**Comune di Bardi** Via Pietro Cella 5 43032 Bardi PR codice fiscale- Part. iva 00486500341

**Oggetto: [ID\_14050 - WEB-VIA - VIAVIAF00000491] Istanza per l'avvio del procedimento di Valutazione di Impatto Ambientale ai sensi dell'art. 23 del D.Lgs. n. 152 del 2006 relativa al progetto di nuovo parco eolico denominato "PARMA A" composto da 22 aerogeneratori di potenza ciascuno pari a 6,2 MW per una potenza complessiva di 136,40 MW e relative opere connesse, da realizzare nei Comuni di Bardi, Borgo Val di Taro e Valmozzola (PR). Procedimento di VIA – PNIEC. Proponente: Duferco Sviluppo S.p.A. – Parere ai sensi dell'articolo 24, comma 3 del D.lgs. n. 152 del 2006**

### PARERE TECNICO

**PSC / GT 08**

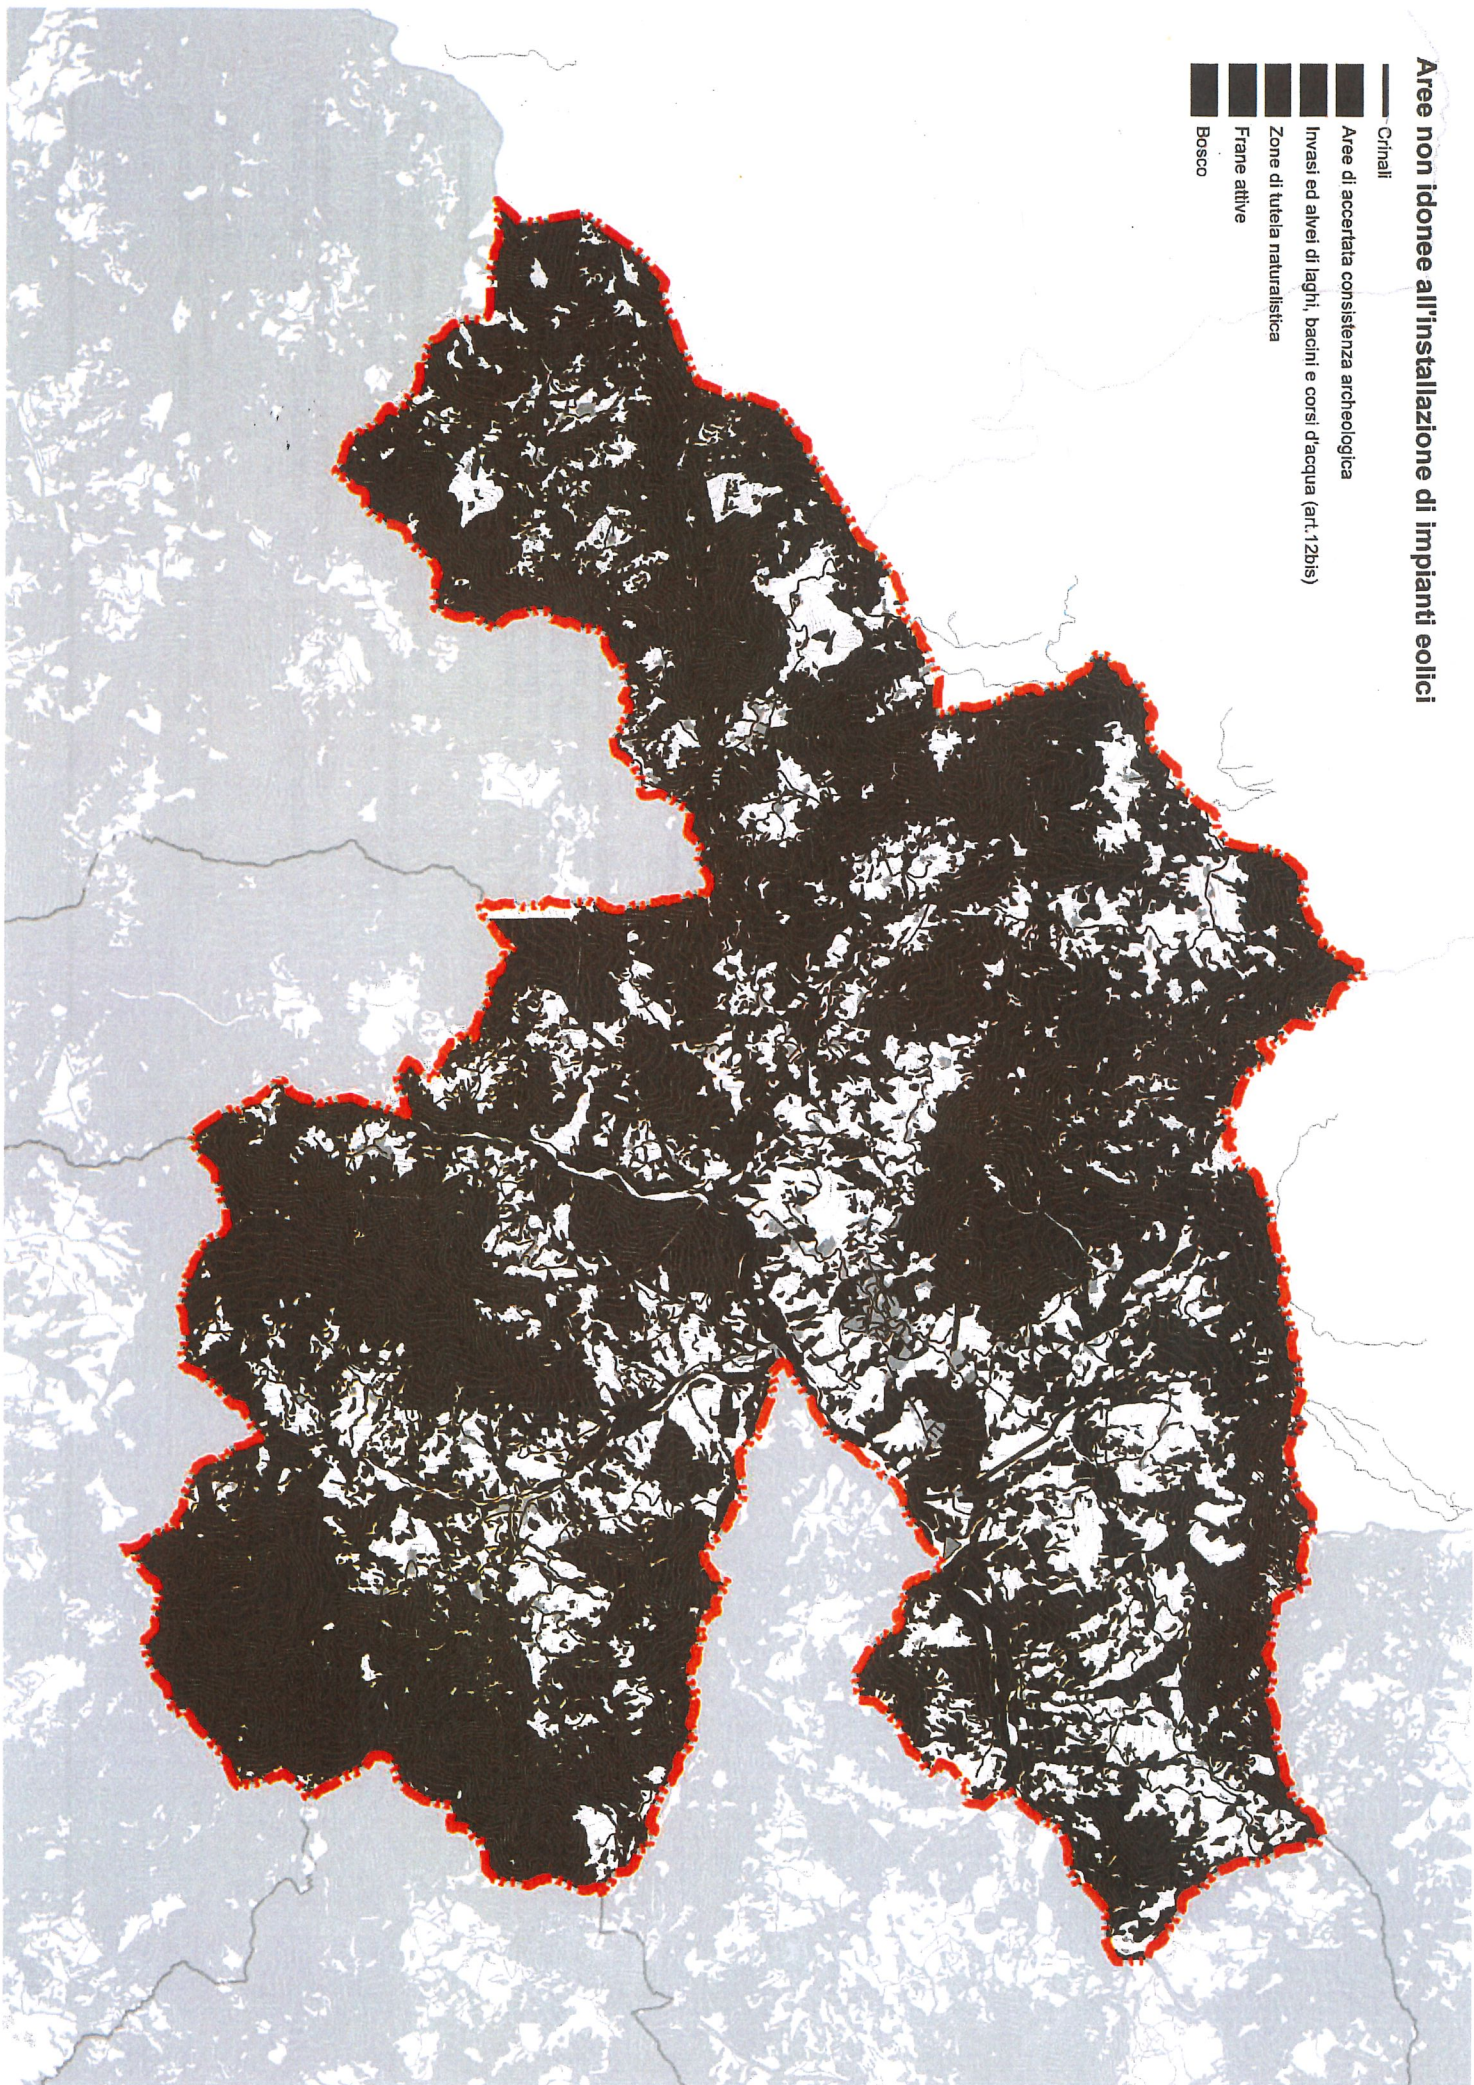
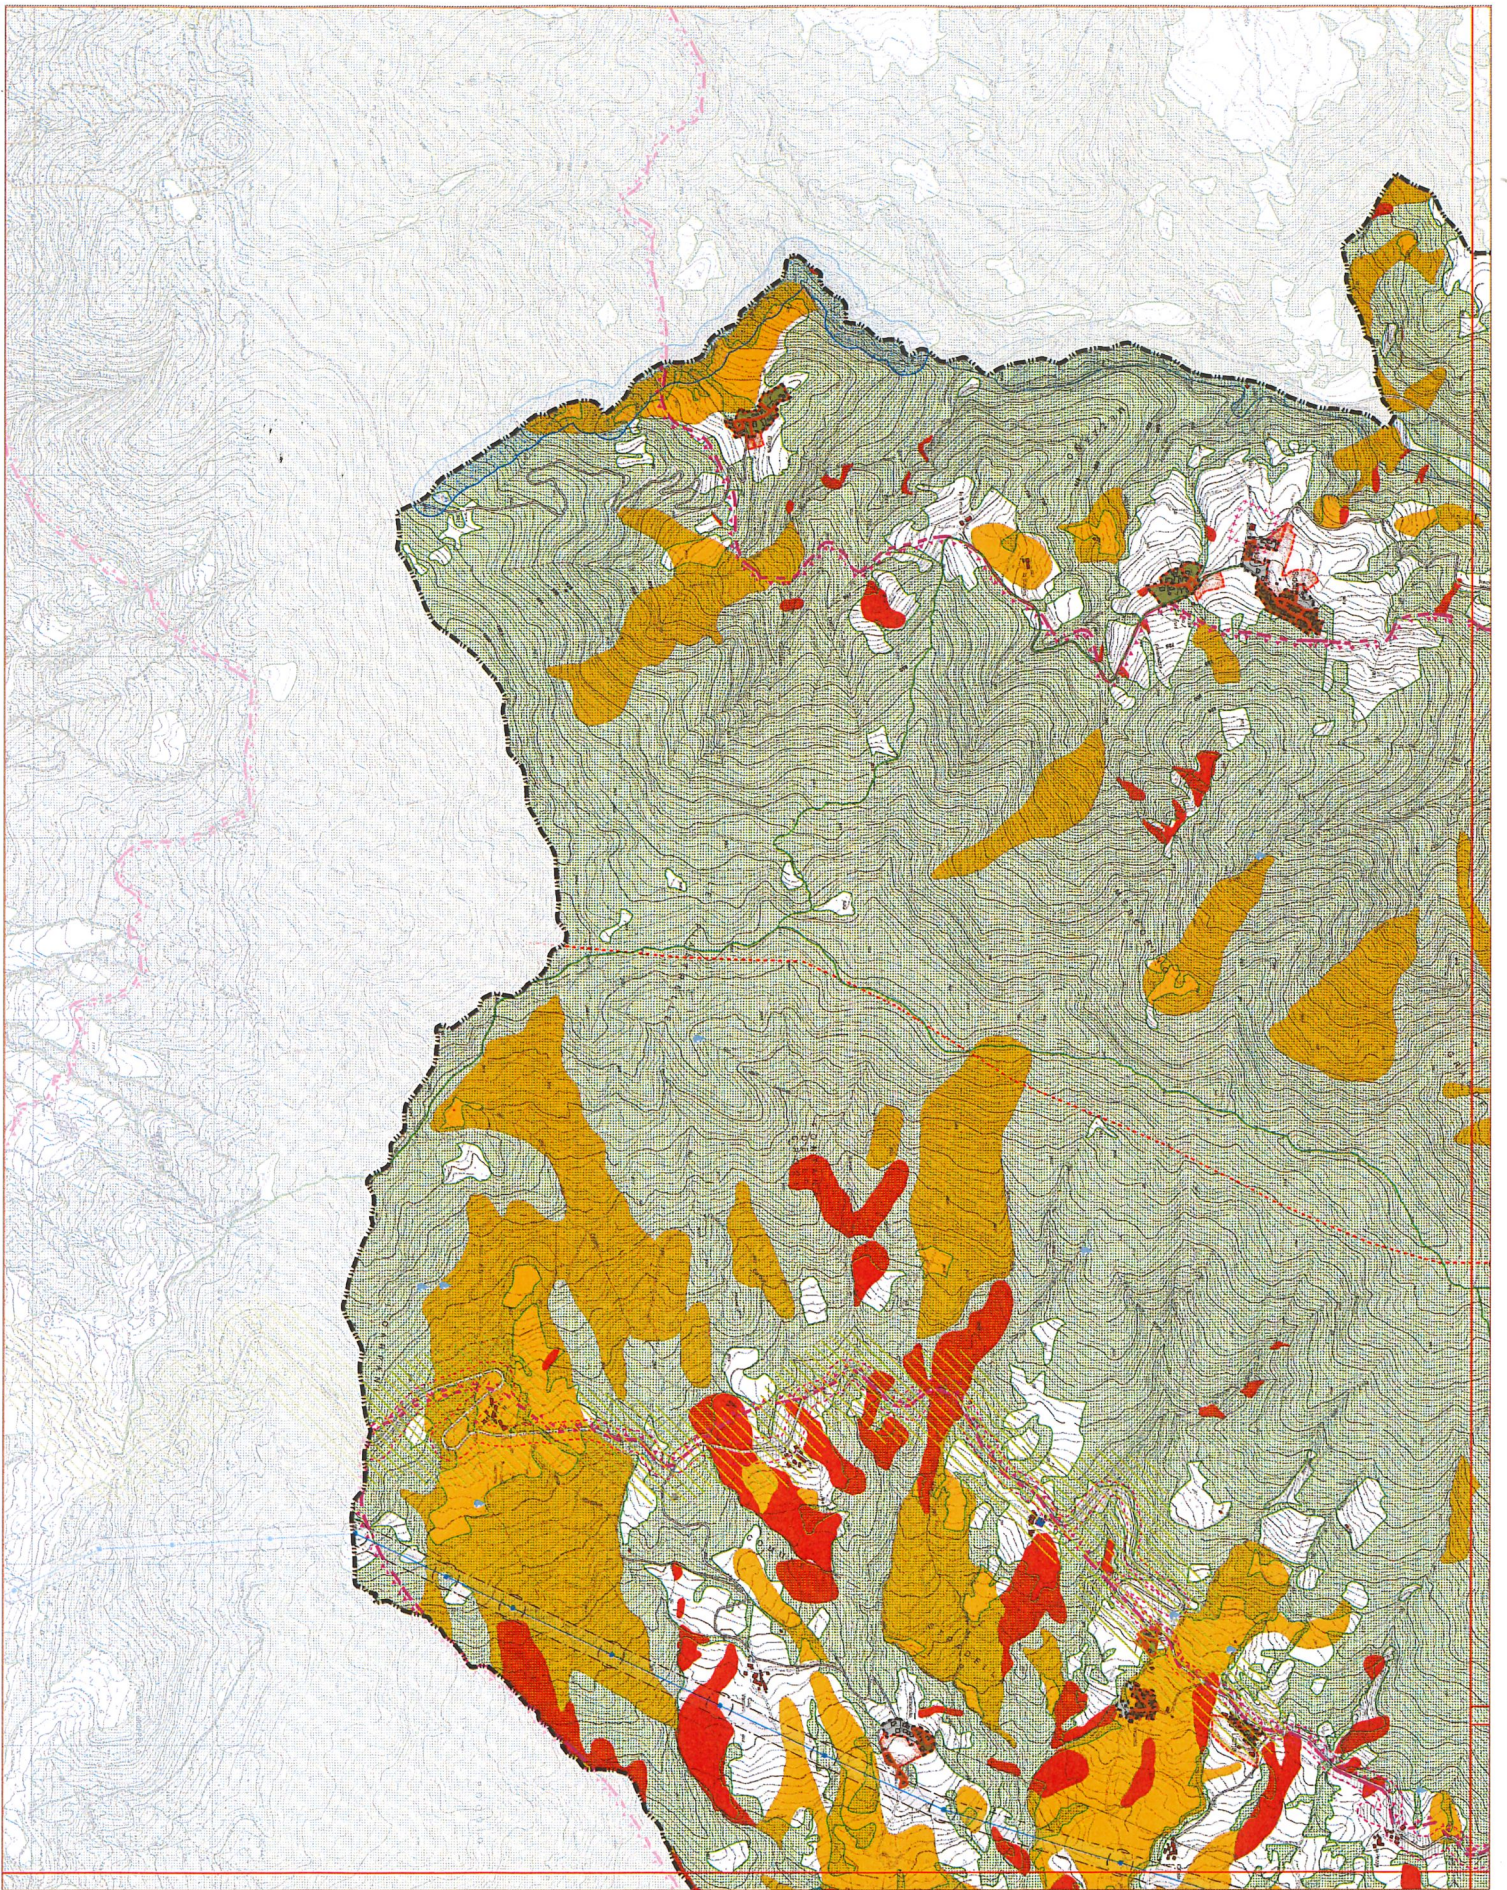
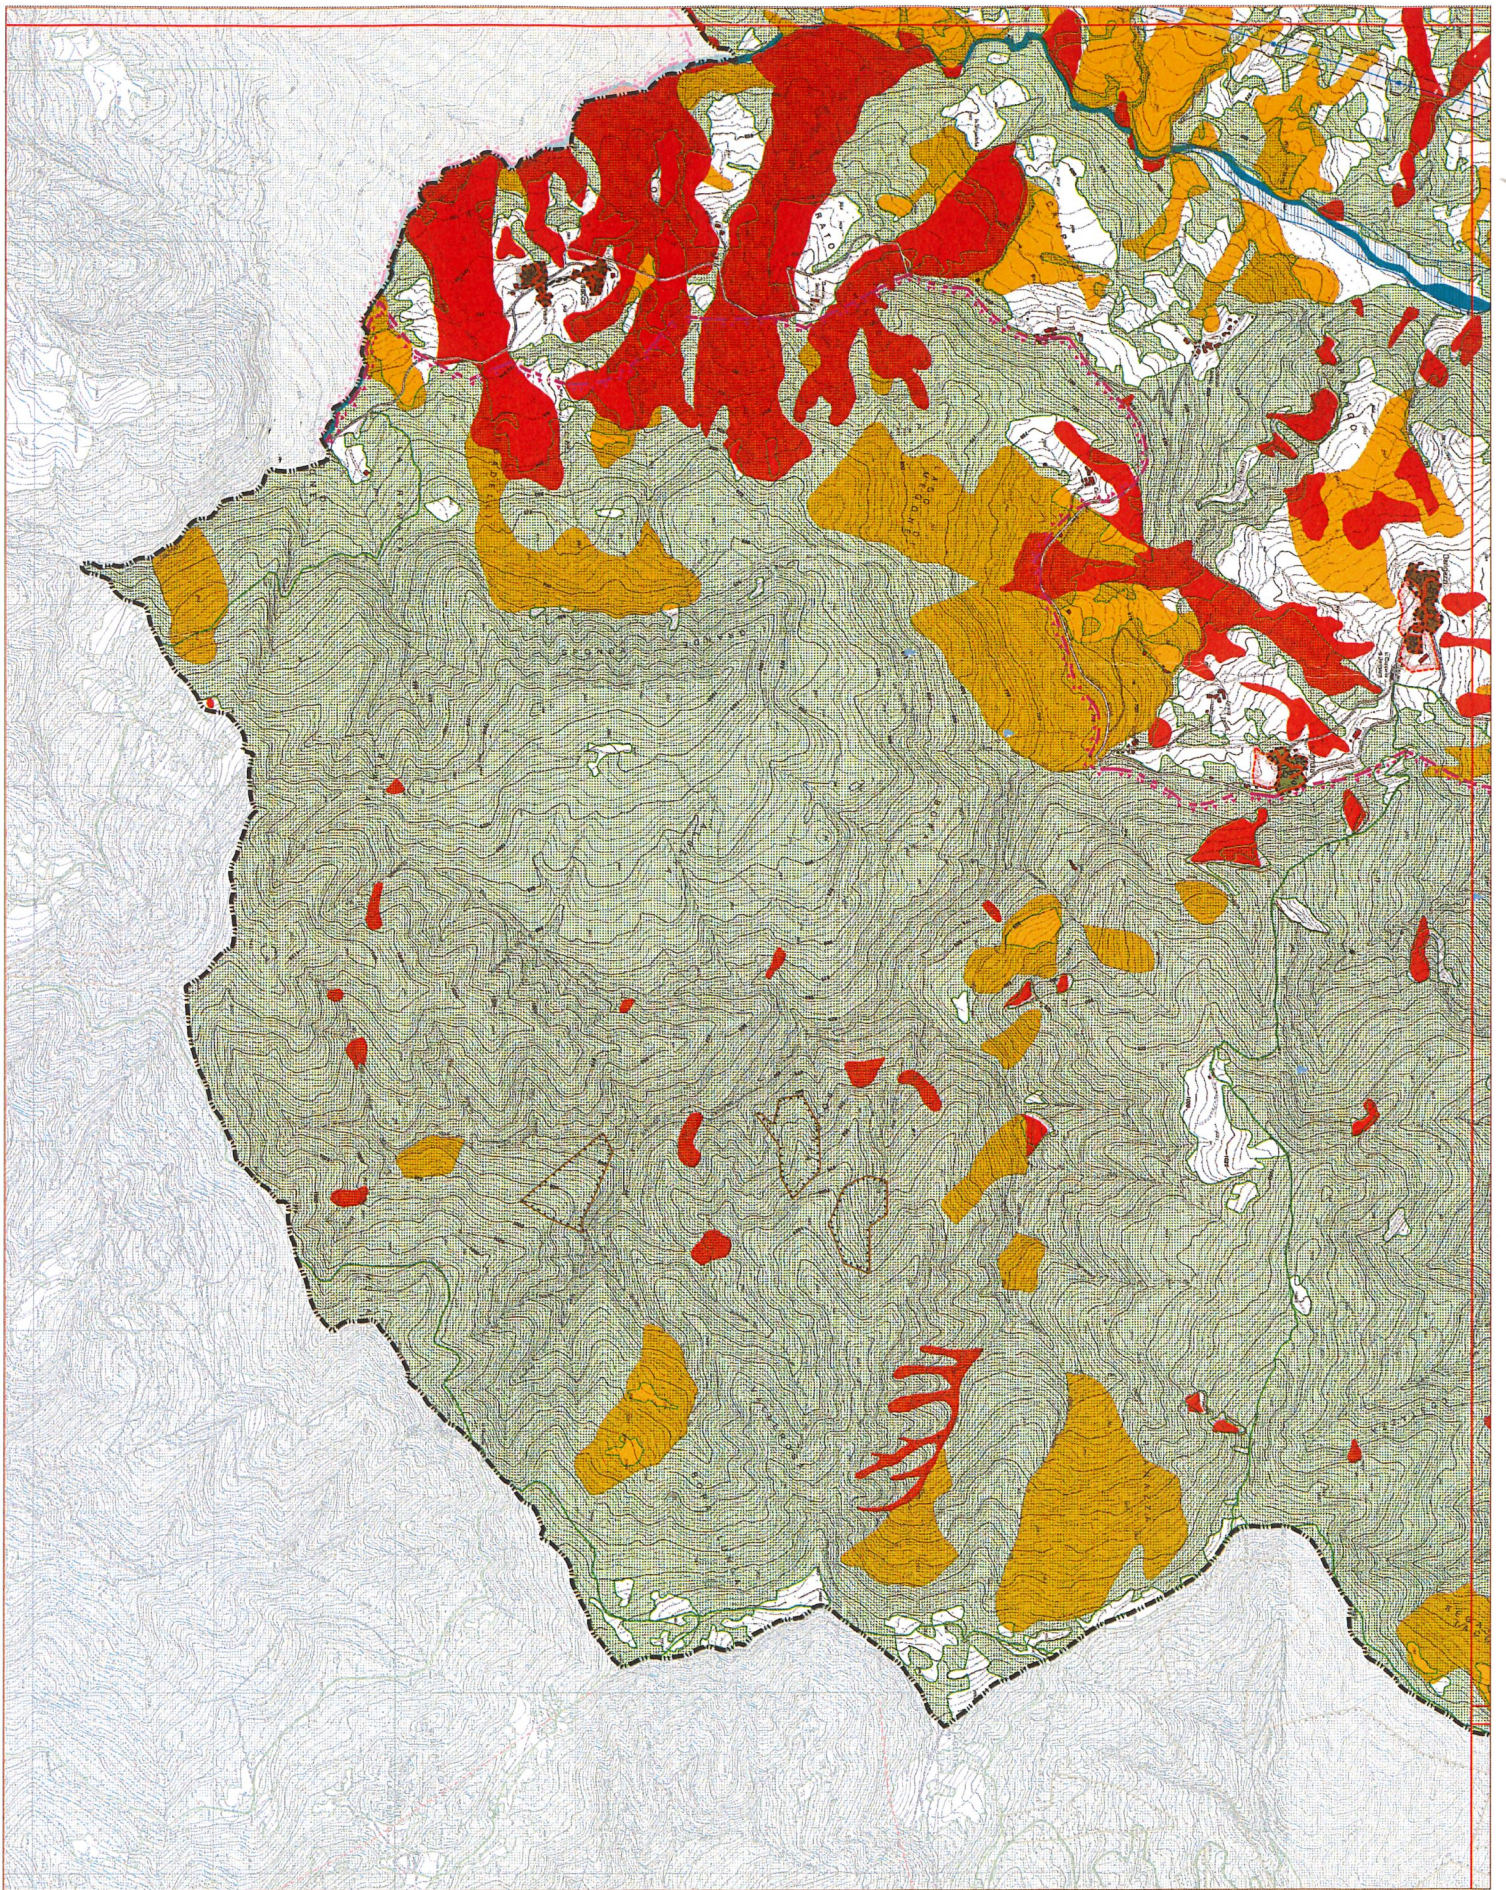
La disciplina normativa è stata riprodotta in una tavola grafica del PSC "Aree non idonee all'installazione di Impianti eolici" che si allega.

Come in precedenza rilevato, si può affermare che **i 6 aerogeneratori del progetto proposto da Duferco Sviluppo ricadono in aree, individuate dal PSC del Comune di Bardi, non idonee.**

**Pertanto non risultano conformi sotto il profilo urbanistico.**

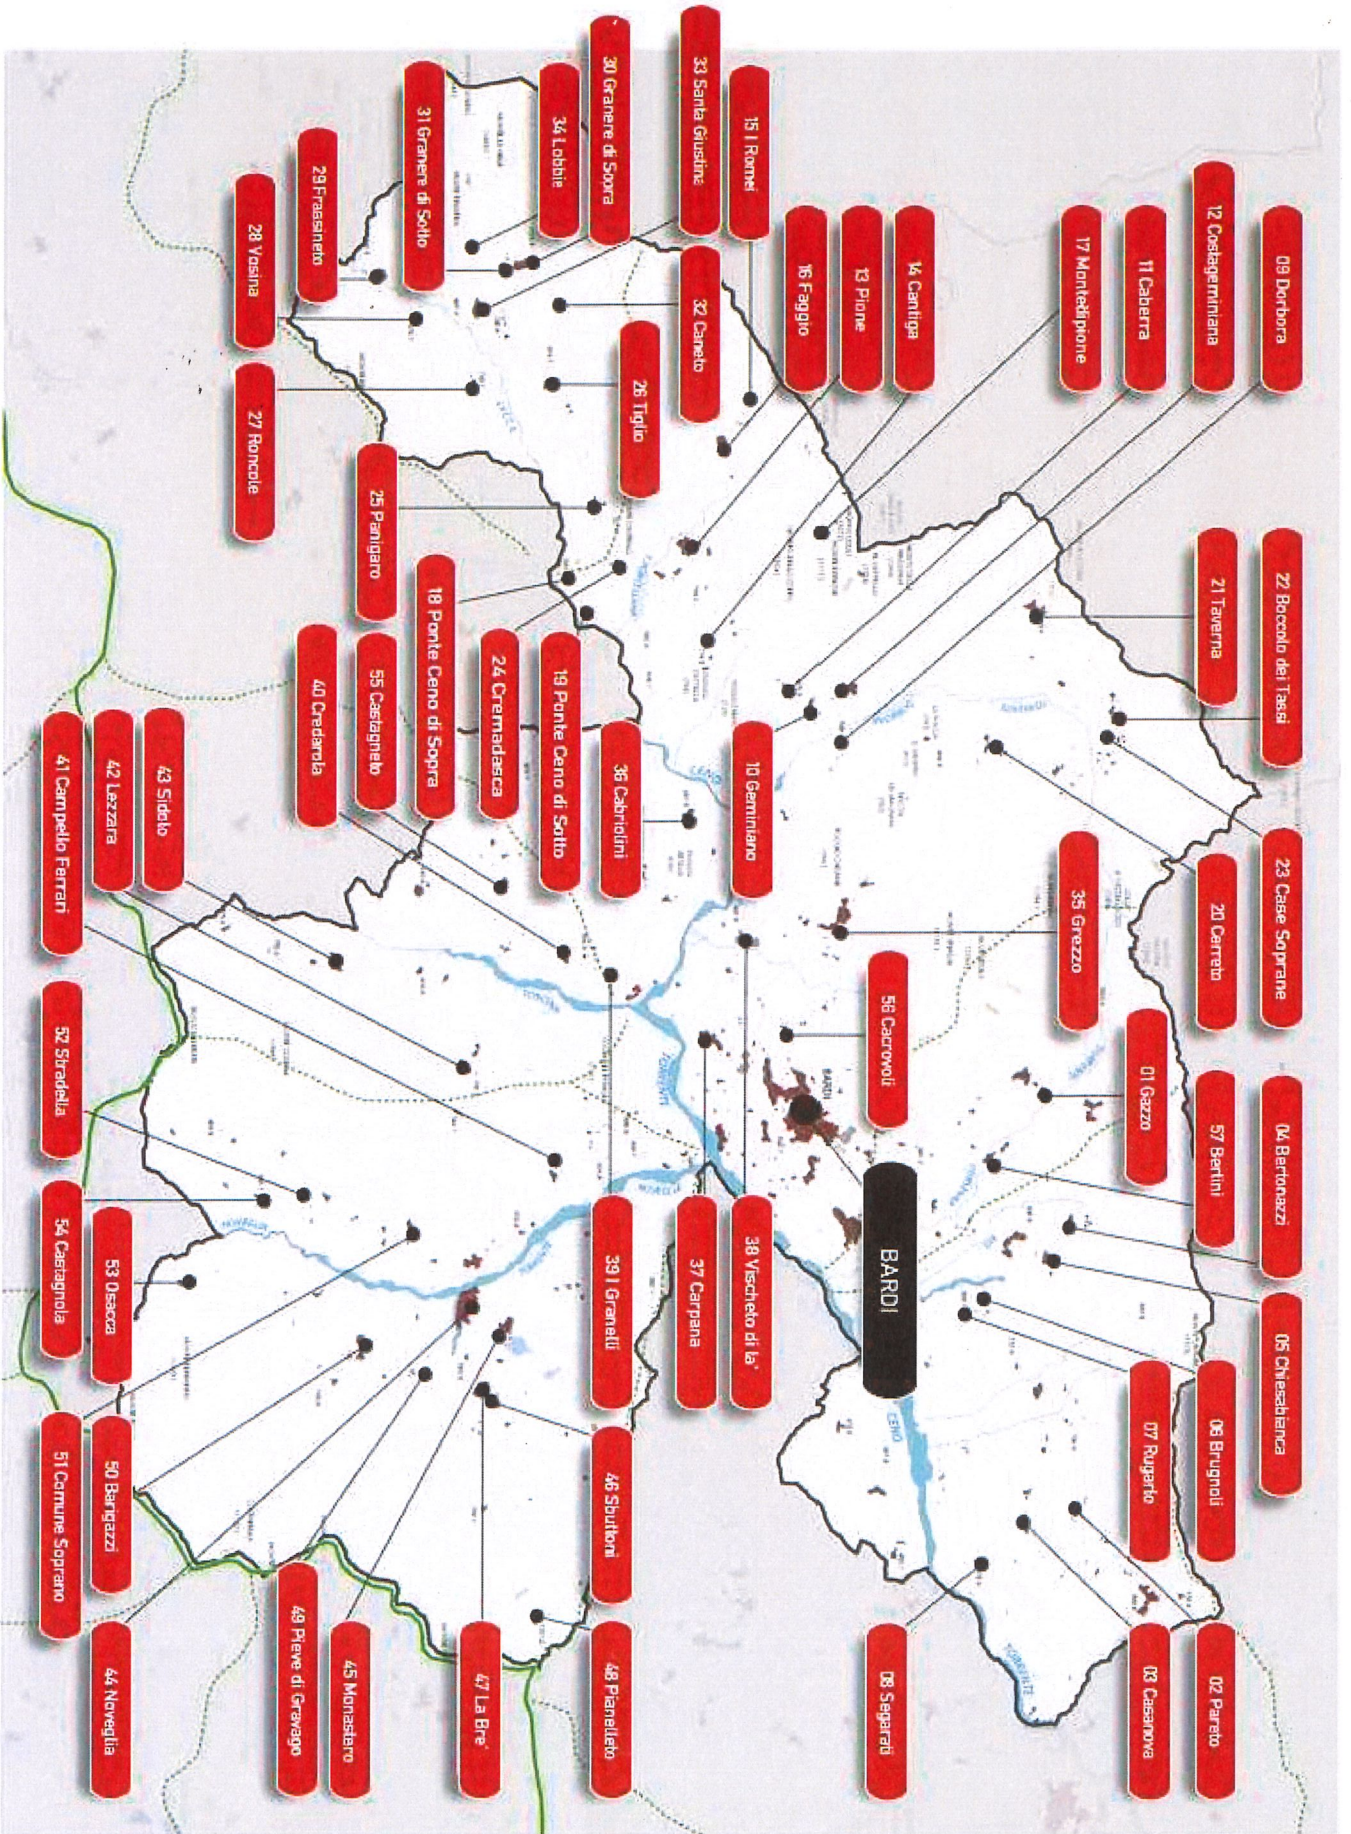
Ai fini paesaggistici il RUE del Comune di Bardi, alle tavole 05\_15 CT e 05\_16 CT, riporta l'individuazione delle aree boscate "*aree tutelate per legge*" ai sensi del art. 142 lettera g) del DLGS 42/2004.

Gli Aereogeneratori previsti in Comune di Bardi nonché le opere di cantiere relative alla viabilità per l'installazione delle pale ricadono in zona di tutela.
